全椒南大光电材料有限公司  
新增三氟化氮等六种产品有仓储经营项目  
安全设施竣工验收安全评价报告  
(报批稿)

## 新增三氟化氮等六种产品有仓储经营项目安全设施竣工验收评审意见

## 安全设施竣工验收评审意见修改说明

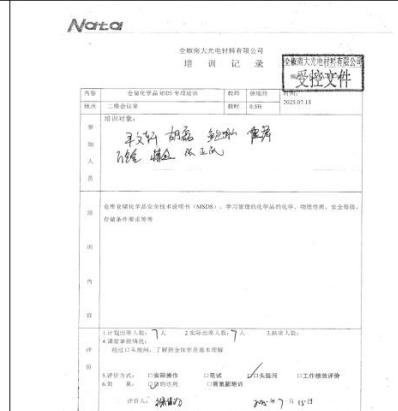
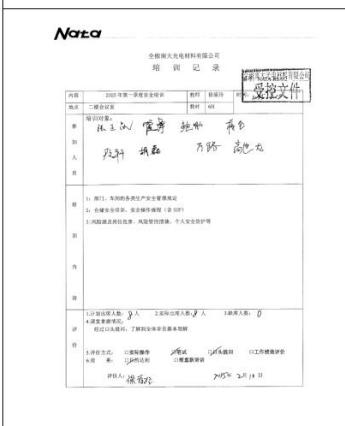
4. 完善甲类库一A102冷库温度及远传评价。

4	完善甲类库一 A102 冷库温度及远传评价。	<p>已在 P106 报告正文 7.2.7 小节完善甲类库一 A102 冷库温度及远传评价内容。</p> <p>本项目原料仓库一 A102 分区隔间七（乙硼烷/氮气混合气存储区域）设有冷库柜及防爆制冷机组，制冷机组集成温度控制，内置预设温度参数可调节温度（-40℃至-5℃）控制设施（低于设定存储温度 5℃启动制冷机组压缩机，高于设定存储温度 5℃停制冷机组压缩机），接收传感器的温度信号，与设定值进行对比分析，判断是否需要启动/停止制冷、调节压缩机频率。为实时监控冷库柜及制冷机组温度，同时将冷库“当前温度”数据，远传传输至控制室 PLC 系统。</p>
5	补充甲类库二 B303 分区尾气处理装置安全风险分析符合性评价内容。	<p>已在 P119 报告正文 7.2.11.1 小节补充完善了甲类库二 B303 分区尾气处理装置安全风险分析符合性评价内容。</p> <p>甲类仓库二 B303 分区 3 个存储隔间均设置一套事故通风系统（兼平时通风），每套通风系统均配置 1 只吊挂风机，换气次数满足不低于 12 次/h 要求；通风系统满足上部排风量达到 1/3，下部排风量达到事</p>

<p>故排风量 2/3。</p> <p>事故风机分别在室内及靠近外门的外墙上设置电气开关。事故风机与可燃或有害气体检测报警装置联锁启动，同时保证事故通风系统电源的可靠性。事故发生时事故房间的通风机需全部同时开启。并在工作地点设置通风机启停状态显示。</p> <p>本项目在甲类仓库二 B303 分区储存乙硼烷、乙硼烷与氦气、氩气、氮气混合气、三氟化硼、三氟化硼与氢气混合气、乙硅烷、硅烷、三甲基硼、四氟化硅、四氟化锗与氦气、氩气、氮气、氢气混合气，上述物质间无反应禁忌性。尾气处理设施利旧现有的干式应急处理装置 1 套，填料量 1m<sup>3</sup>，尾气塔高度 9.5 米。气体泄漏后经事故通风系统，排至 1m<sup>3</sup> 干式应急处理装置吸附后经尾气塔排出。</p> <p>表 7-18-2 甲类仓库二 B303 分区尾气处理措施</p> <table border="1" data-bbox="509 698 1346 893"> <thead> <tr> <th>序号</th><th>隔间</th><th>收集的尾气成分</th><th>尾气处理装置</th></tr> </thead> <tbody> <tr> <td>1</td><td>隔间一</td><td>乙硼烷、氦气、氩气、氮气</td><td rowspan="3">1m<sup>3</sup> 干式吸附桶 (Cu(OH)<sub>2</sub> 吸附)+9.5m 高尾气塔(排放口高出屋面 2.5m)</td></tr> <tr> <td>2</td><td>隔间二</td><td>三氟化硼、氢气</td></tr> <tr> <td>3</td><td>隔间三</td><td>乙硅烷、硅烷、三甲基硼、四氟化硅、四氟化锗、氦气、氩气、氮气、氢气</td></tr> </tbody> </table> <p>综上，本项目原料仓库一 A102 分区隔间、甲类仓库二 B303 隔间内配置的事故尾气处理系统能够满足应急处置吸附的需要。</p>	序号	隔间	收集的尾气成分	尾气处理装置	1	隔间一	乙硼烷、氦气、氩气、氮气	1m <sup>3</sup> 干式吸附桶 (Cu(OH) <sub>2</sub> 吸附)+9.5m 高尾气塔(排放口高出屋面 2.5m)	2	隔间二	三氟化硼、氢气	3	隔间三	乙硅烷、硅烷、三甲基硼、四氟化硅、四氟化锗、氦气、氩气、氮气、氢气

表 2 专家组提出的现场问题及企业整改情况表

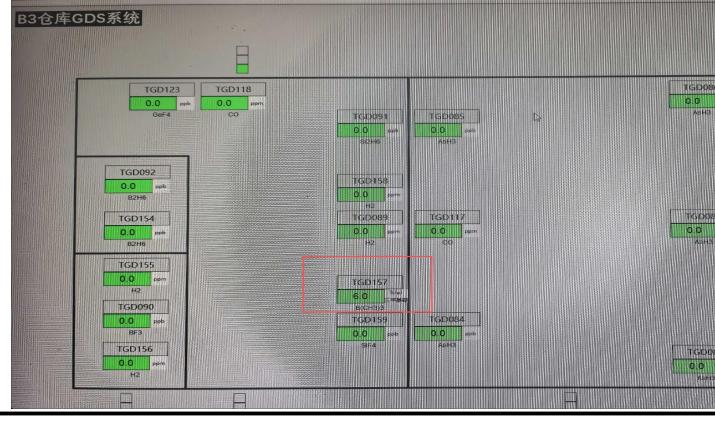
序号	专家组整改建议	整改落实情况及照片
1	甲类库一 A102 冷库温度未设置在控制系统画面上。	<p>甲类库一 A102 冷库温度已设置在控制系统画面上。</p> 
2	GDS 操作站画面三甲基硼气体名称为“LEL”。	<p>GDS 操作站画面三甲基硼气体名称已更新为“三甲基硼”，为单位“%LEL”。</p>

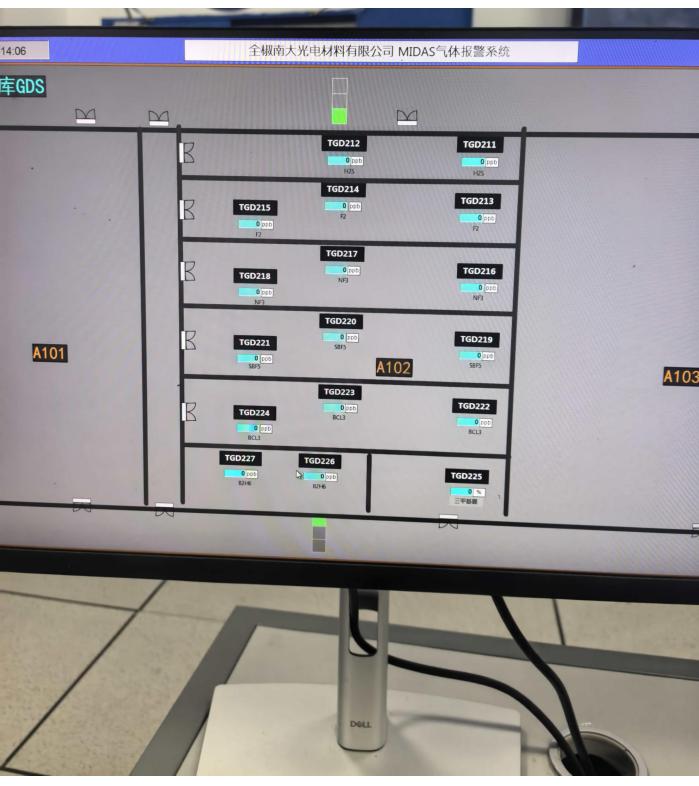
<p>3 甲类库一隔间三设计最大储存量三氟化氮 47L 钢瓶 100 瓶，现场储存场所不能满足，重新核实。</p>	<p>南大光电公司与本项目原设计单位核实该区域内储存量，充分考虑到储存经营周期，将储存量由 100 瓶变更至 36 瓶，并委托原设计单位出具了设计变更单。</p> <p><b>设计变更通知单</b></p> <table border="1" data-bbox="759 444 1283 631"> <tr> <td colspan="2"><b>奥福科技有限公司</b> (原北京蓝图工程设计有限公司)</td><td>第 1 页 共 1 页</td></tr> <tr> <td>建设单位</td><td>全椒南大光电材料有限公司</td><td>专业编号</td><td>变更 01</td></tr> <tr> <td>子项名称</td><td>新增三氟化氮等六种产品仓储经营项目 —原料仓库—</td><td>更改原因</td><td>甲方要求</td></tr> <tr> <td>提出更改专业</td><td>建筑 更改影响专业</td><td>影响专业 设计会签</td><td></td></tr> <tr> <td>原设计图号</td><td></td><td>日期</td><td>2025.09.29</td></tr> <tr> <td>接收单位</td><td>建设单位、施工单位、监理公司</td><td>签收</td><td></td></tr> </table> <p>更改内容：</p> <p>1. 根据甲方工艺布置要求，将原料仓库一隔间三中三氟化氮储存数量由100瓶调整为36瓶，2t调整为0.72t。 其它专业依同样调整。</p> <table border="1" data-bbox="933 691 1140 781"> <tr> <td>中华人民共和国一级注册建筑师</td></tr> <tr> <td>姓名：王永</td></tr> <tr> <td>注册号：1100138-034</td></tr> <tr> <td>有效期：至2027年8月</td></tr> </table> <table border="1" data-bbox="906 819 1133 932"> <tr> <td>工程设计出图专用章(5)</td></tr> <tr> <td>奥福科技有限公司</td></tr> <tr> <td>证书编号 证书分类 资质等级</td></tr> <tr> <td>A111001385 工程设计 甲 级</td></tr> <tr> <td>有效期至2028年12月22日止 (SU)</td></tr> </table> <p>以下空白：</p> <p>设计：<u>王永</u> 校对：<u>王永</u> 专业负责：<u>王永</u> 项目负责：</p>	<b>奥福科技有限公司</b> (原北京蓝图工程设计有限公司)		第 1 页 共 1 页	建设单位	全椒南大光电材料有限公司	专业编号	变更 01	子项名称	新增三氟化氮等六种产品仓储经营项目 —原料仓库—	更改原因	甲方要求	提出更改专业	建筑 更改影响专业	影响专业 设计会签		原设计图号		日期	2025.09.29	接收单位	建设单位、施工单位、监理公司	签收		中华人民共和国一级注册建筑师	姓名：王永	注册号：1100138-034	有效期：至2027年8月	工程设计出图专用章(5)	奥福科技有限公司	证书编号 证书分类 资质等级	A111001385 工程设计 甲 级	有效期至2028年12月22日止 (SU)

<b>奥福科技有限公司</b> (原北京蓝图工程设计有限公司)		第 1 页 共 1 页																																
建设单位	全椒南大光电材料有限公司	专业编号	变更 01																															
子项名称	新增三氟化氮等六种产品仓储经营项目 —原料仓库—	更改原因	甲方要求																															
提出更改专业	建筑 更改影响专业	影响专业 设计会签																																
原设计图号		日期	2025.09.29																															
接收单位	建设单位、施工单位、监理公司	签收																																
中华人民共和国一级注册建筑师																																		
姓名：王永																																		
注册号：1100138-034																																		
有效期：至2027年8月																																		
工程设计出图专用章(5)																																		
奥福科技有限公司																																		
证书编号 证书分类 资质等级																																		
A111001385 工程设计 甲 级																																		
有效期至2028年12月22日止 (SU)																																		
4	<p>4 四氟化锗混氢场所未设氢检测报警，核实符合性；GDS 操作站画面部分场所气体检测报警器布点与现场不一致。</p>	<p>1. 取消了氢气探头的设计变更，已按照设计专篇在四氟化锗混氢场所设置固定式氢气检测报警仪。</p>

<p>2. 已更新 GDS 操作站画面，与现场方向保持一致。</p> 
--	--

表 8-2 项目存在的安全隐患及整改复查情况表

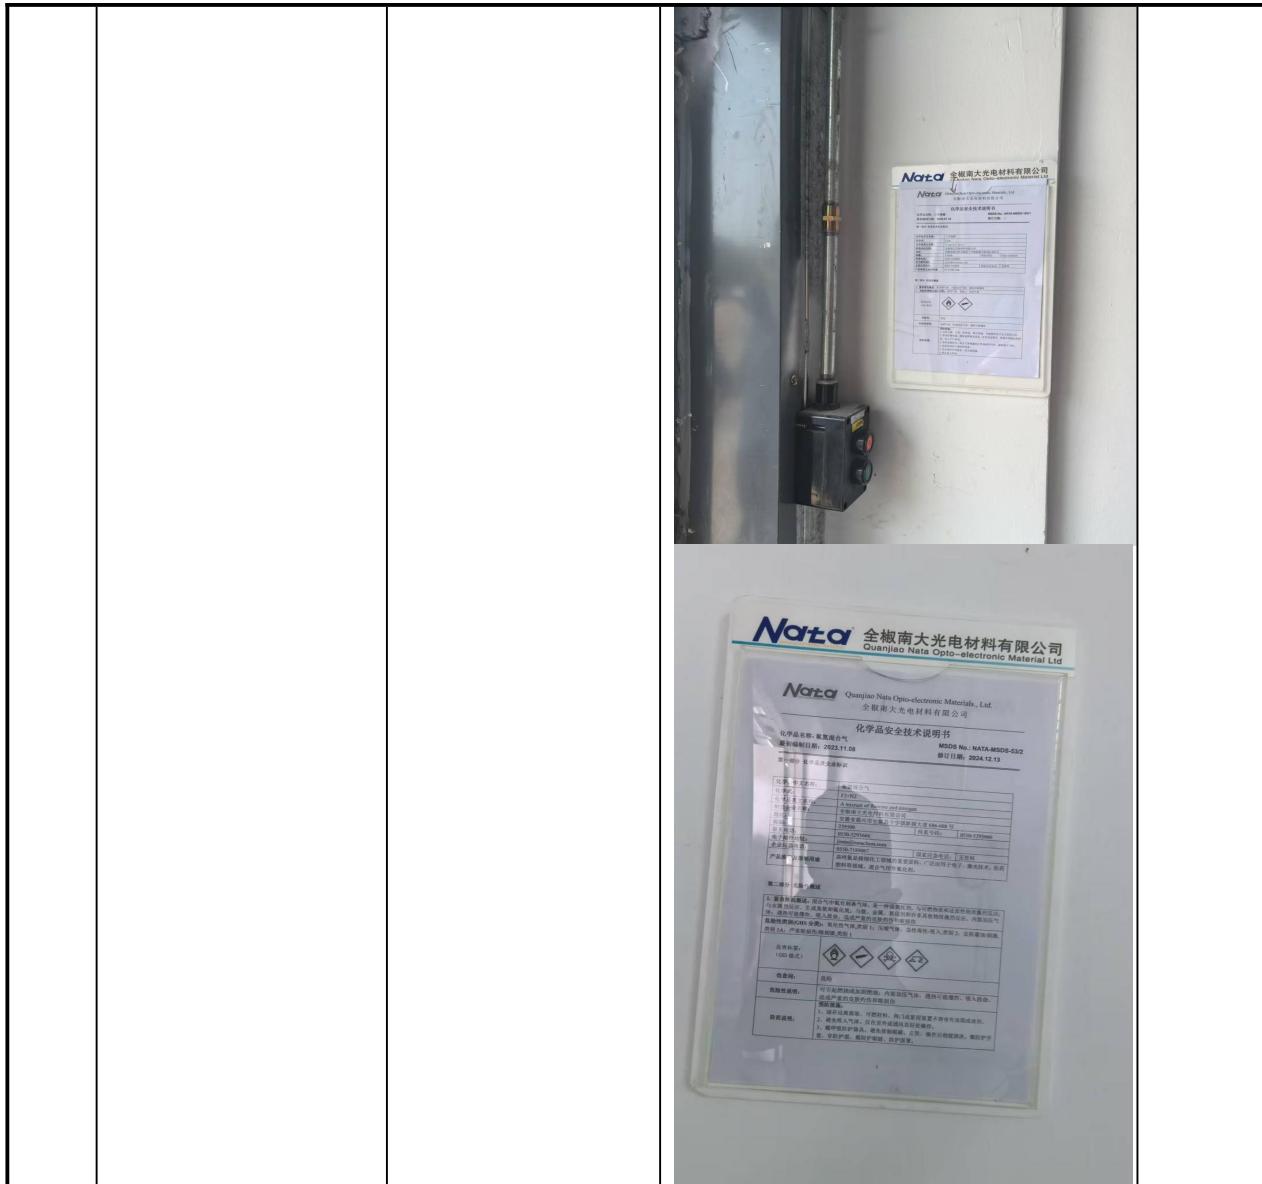
序号	存在问题及安全隐患	整改落实情况	整改照片	符合性
1	甲类仓库二 B303 分区隔间三内 TGD118 气体探测器存在故障信号	已排除故障信号		符合
2	各仓库储存隔间内补充储存介质的安全技术说明书	已在储存隔间内补充储存介质的安全技术说明书		符合

表 8-3 专家组提出的整改建议及整改复查情况

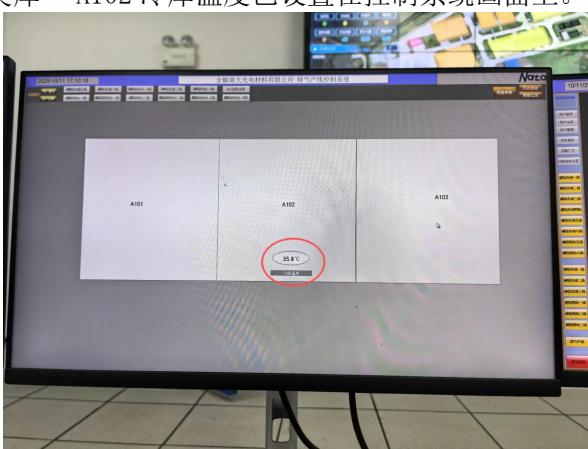
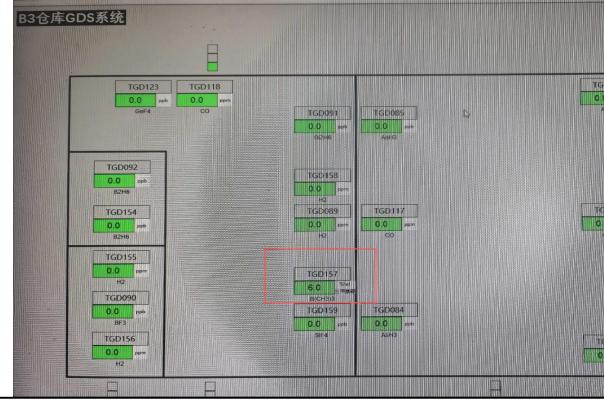
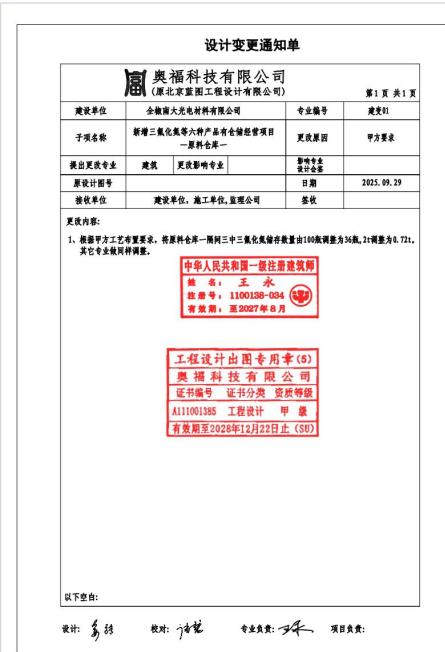
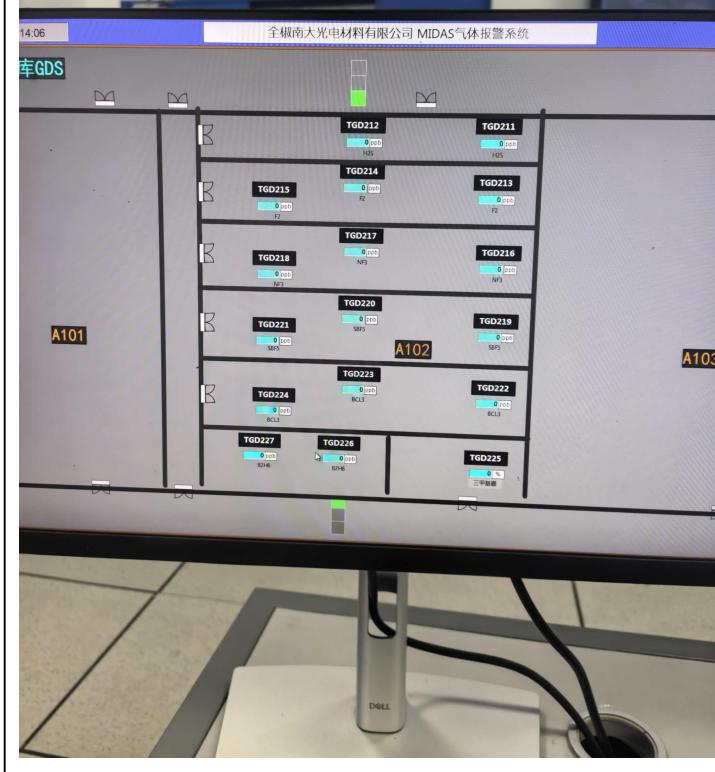
序号	整改建议	整改落实情况	符合性
<b>专家组现场整改建议</b>			
1	甲类库一 A102 冷库温度未设置在控制系统画面上。	甲类库一 A102 冷库温度已设置在控制系统画面上。 	符合
2	GDS 操作站画面三甲基硼气体名称为“LEL”。	GDS 操作站画面三甲基硼气体名称已更新为“三甲基硼”，为单位“%LEL”。 	符合
3	甲类库一隔间三设计最大储存量三氟化氮 47L 钢瓶 100 瓶，现场储存场所不能满足，重新核实。	南大光电公司与本项目原设计单位核实该区域内储存量，充分考虑到储存经营周期，将储存量由 100 瓶变更至 36 瓶，并委托原设计单位出具了设计变更单。 	符合

4	<p>四氟化锗混氢场所未设氢检测报警，核实符合性；GDS 操作站画面部分场所气体检测报警器布点与现场不一致。</p>	<p>1. 取消了氢气探头的设计变更，已按照设计专篇在四氟化锗混氢场所设置固定式氢气检测报警仪。</p>			符合
		<p>2. 已更新 GDS 操作站画面，与现场方向保持一致。</p>
